COMMISSIONE TECNICA PNRR-PNIEC

Oggetto: [ID_VIP 10239], denominato "Mineo", per una potenza pari a 263 MW, unito alle relative opere di connessione alla RTN, da realizzarsi nei Comuni di Aidone (EN), Mineo (CT), Ramacca (CT)

Richiesta di integrazioni

Attuale elettrodotto AT di collegamento SSEU-SE (linea blu). Nell'ingrandimento il Campo B adiacente alla SP73 dove collocare la SSEU

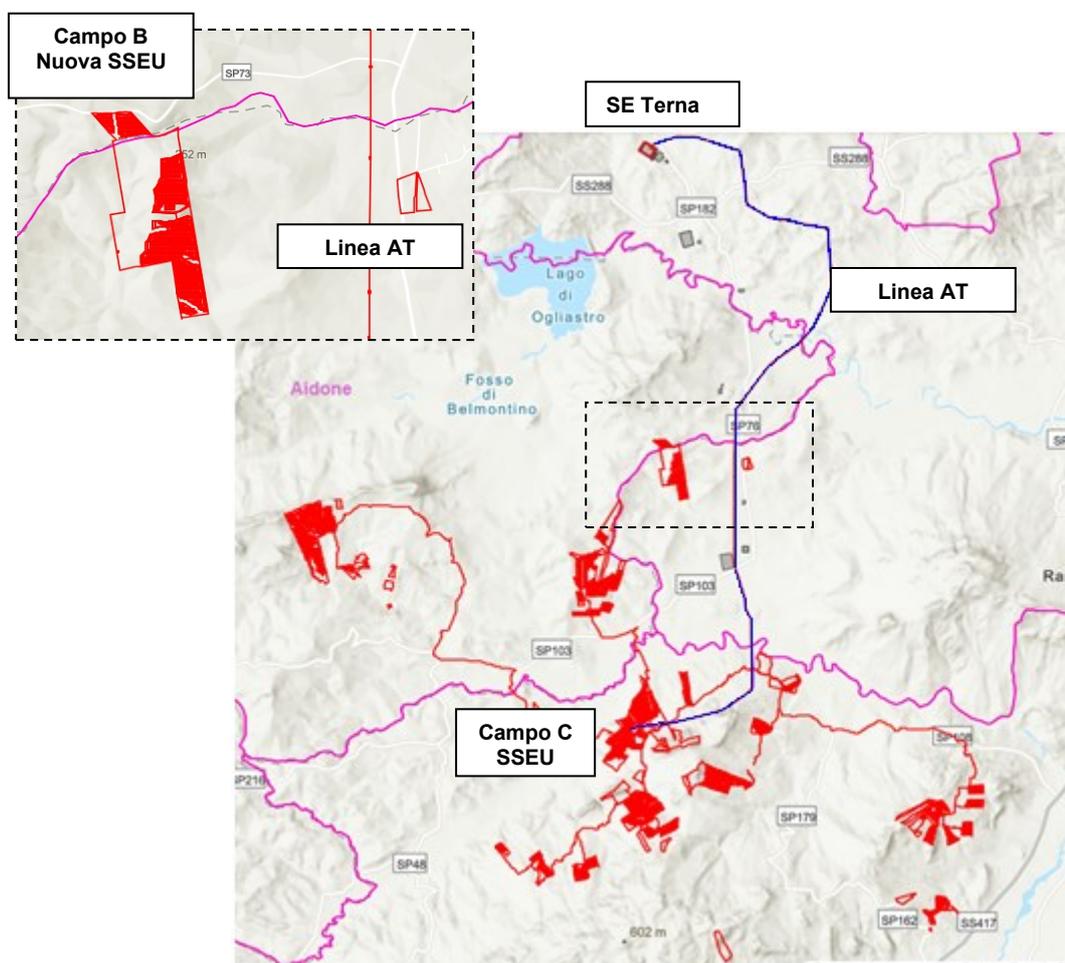
- a)** spostando la SSEU dall'attuale posizione all'interno del Campo Fotovoltaico C ad una nuova collocazione all'interno del Campo Fotovoltaico B prossimo alla SP73, in modo tale da minimizzare la lunghezza dell'elettrodotto aereo AT 150 kV, come indicato nella figura sottostante:

- b.1)** fornire gli elaborati progettuali relativi al nuovo percorso del cavidotto interrato MT, dai campi alla SSEU con l'analisi dei relativi impatti e delle interferenze;
- b2)** fornire il nuovo layout sia dell'area interessata dalla nuova collocazione della SSUE nel Campo B) che di quella della precedente collocazione (Campo C), specificando il posizionamento dei pannelli, la collocazione delle opere a verde, le modifiche dei tracciati del cavidotto MT e in generale valutando tutti gli aspetti che subiranno modifiche in ragione della variazione progettuale;
- b3)** aggiornare lo studio sull'elettromagnetismo verificando le DPA delle cabine di campo, della SSEU e dei cavidotti MT e AT;
- b4)** aggiornare il Piano preliminare delle terre e rocce da scavo.

Figura 2 – Campo A - Area percorsa dal fuoco (Censimento Incendi SISTR Sicilia)

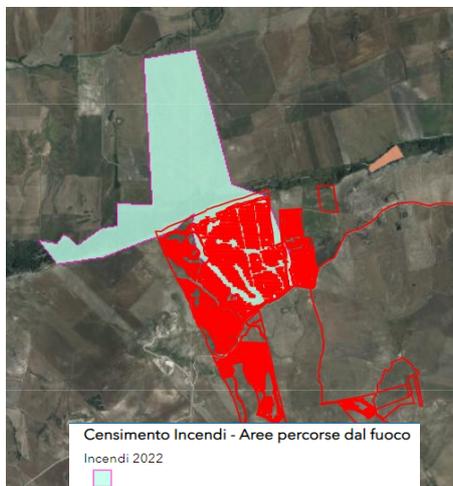
1.8 Da un'analisi sul SISTR Sicilia risulta che parte dell'area A è stata interessata parzialmente da un incendio nel 2022. Fornire informazioni al riguardo, dando evidenza se siano presenti o meno vincoli, fornendo la relativa documentazione.
